LuK Service Info

Part Nr. 228 0209 10 – 280/280mm TGU6

TB1114

Info: New design / Neues Design / Nouvelle conception / Nuevo diseño / Nuovo disegno / Nuovo segno

228 0209 10

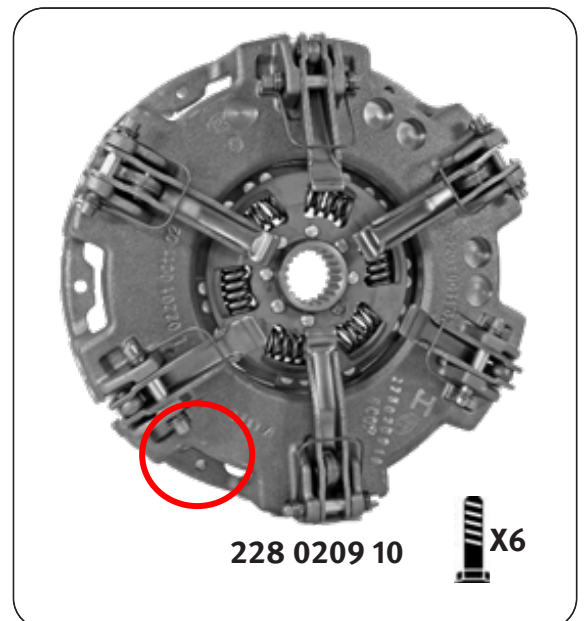
228 0209 10 replaces / ersetzt / remplace / sustituye a / sostituisce 228 0133 11

This new design utilises the latest clutch technology, using a vented housing for improved cooling and heat dispersal. Fully interchangeable with existing clutches with no modifications required to vehicle or flywheel. A new fixation bolt set 411 0033 11 6 x M8 x 1.25 x 45mm is supplied with new designs to accommodate the lower housing.
